**AVIS RELATIF À LA PROTECTION
CONTRE LES EVENTUELS EFFETS NOCIFS ET NUISANCES
PROVOQUÉS PAR LES RAYONNEMENTS NON IONISANTS
GÉNÉRÉS PAR DES ANTENNES ÉMETTRICES STATIONNAIRES**

Commune : CHARLEROI - Exploitant : PROXIMUS

Référence exploitant : 71MBV_02

Rapport n° 3555 / 2023

Figure 1 : Vue en plan des lieux de séjour et des points de contrôle

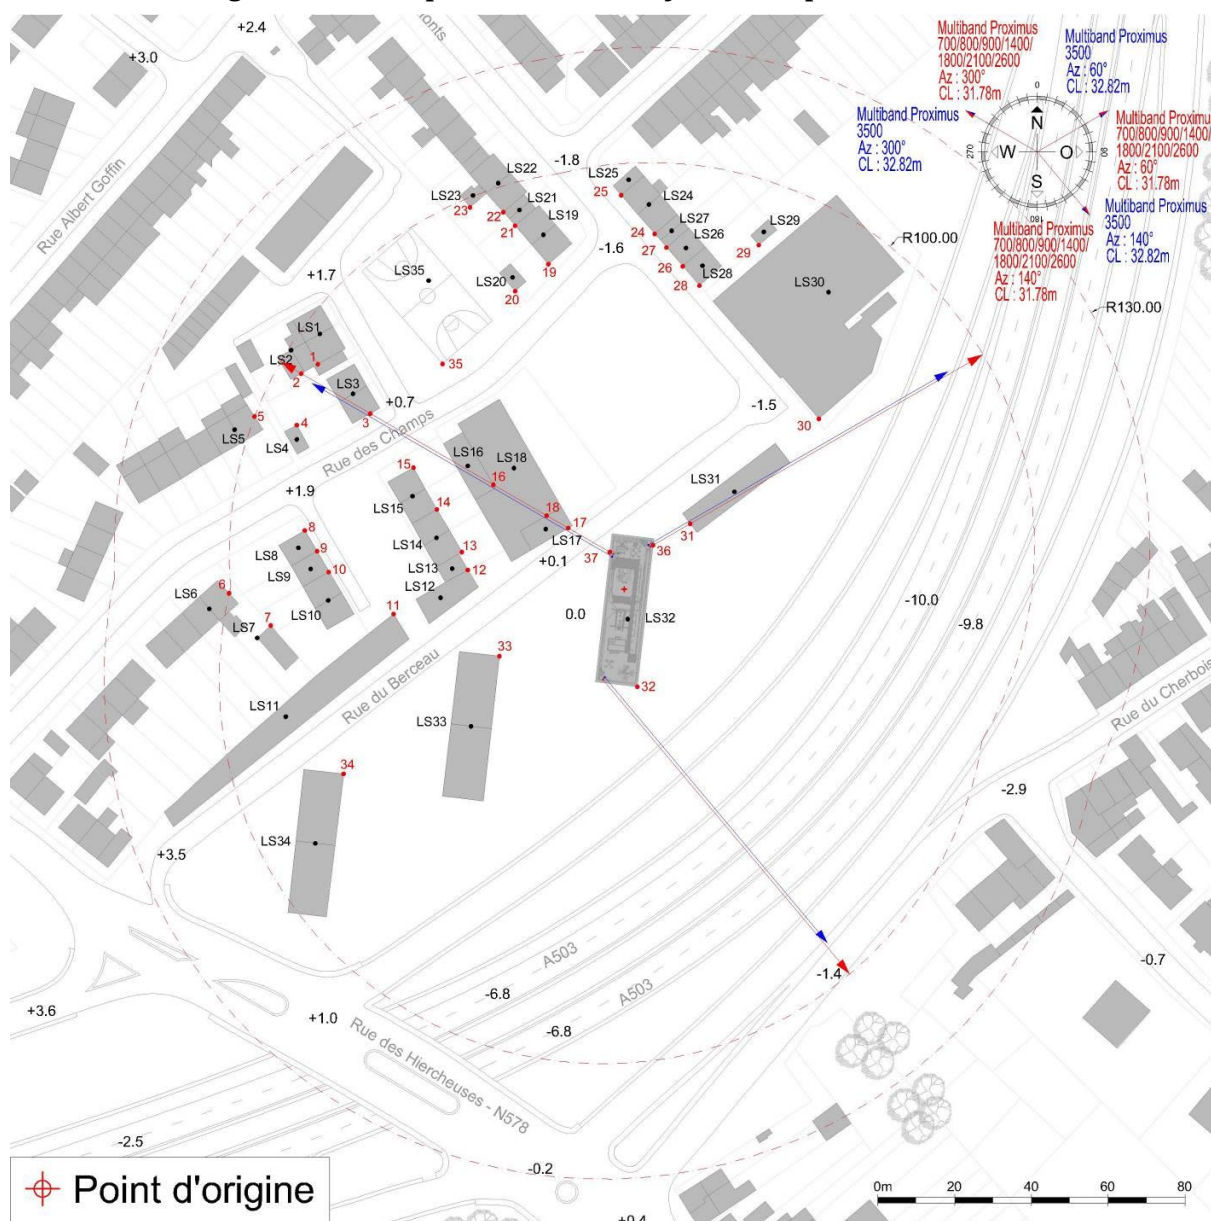
Les fréquences d'émission, la puissance rayonnée par chacune des antennes et leur gain permettent de déterminer le rayon de la zone à analyser. Tout dépassement de la limite par installation est exclu en dehors de cette zone. Le tableau 2 reprend les 35 LS² pour lesquels l'indice d'exposition est le plus élevé. Les différentes colonnes indiquent :

- le numéro du point de contrôle repris sur un des plans de la figure 1;
- le numéro du LS dans lequel se trouve le point de contrôle de la 1^{ère} colonne ;
- l'atténuation d'obstacle prise en compte pour le calcul de l'indice d'exposition dans le LS ;
- le résultat du calcul de l'indice d'exposition.

En ce qui concerne les antennes de l'installation mentionnées dans le tableau 1, la distance maximale à laquelle la limite pourrait être atteinte, à l'extérieur, est égale à 112,9 m. S'il n'y a pas de LS à une distance inférieure, les antennes respectent forcément la limite d'immission.

Dans le cas des LS situés à l'intérieur des bâtiments, une atténuation d'obstacle est prise en compte et il en résulte que la distance maximale à laquelle la limite pourrait être atteinte se réduit à 79,9 m.

Les résultats de l'évaluation décrite au paragraphe 4 indiquent que les antennes émettrices stationnaires de l'installation faisant l'objet du présent avis ne produisent pas, dans un lieu de séjour, un rayonnement électromagnétique maximum supérieur aux limites fixées à l'article 4 du décret.

Figure 2 : Vue en plan des installations d'antennes dans un rayon de 300 mètres autour de l'installation faisant l'objet de la demande d'avis

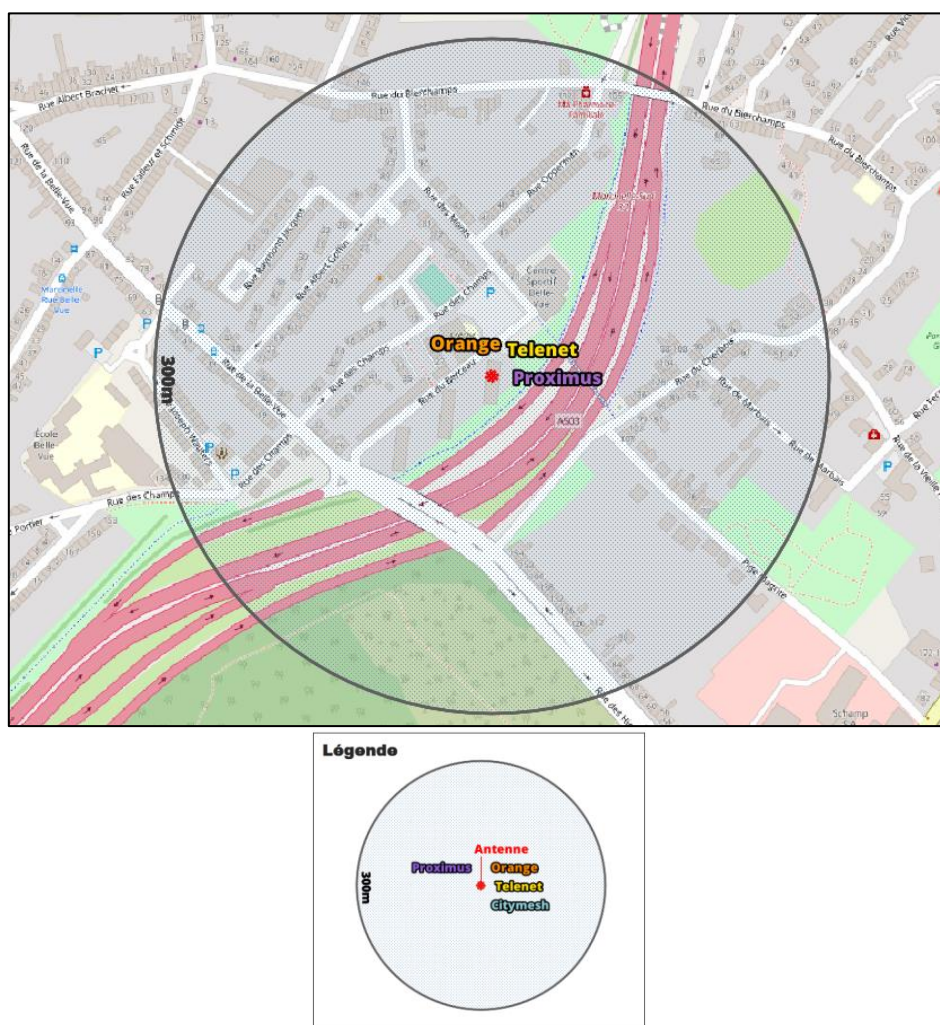
Le plan en projection verticale de la figure 2 indique la localisation des antennes actives éventuelles visées par le décret et situées dans un rayon de 300 mètres autour de l'installation référencée dans le paragraphe 2. Les données de localisation de ces antennes et les avis correspondant sont accessibles via le cadastre en ligne des antennes émettrices stationnaires⁶.

Compte tenu du nombre d'installations localisées dans la figure 2, il apparaît que l'intensité du rayonnement électromagnétique généré, dans les lieux de séjour situés à proximité de l'installation référencée dans le paragraphe 2, par l'ensemble des antennes émettrices stationnaires de l'ensemble des exploitants du même site d'antennes émettrices stationnaires respecte la limite fixée à l'article 4, § 2 du décret.
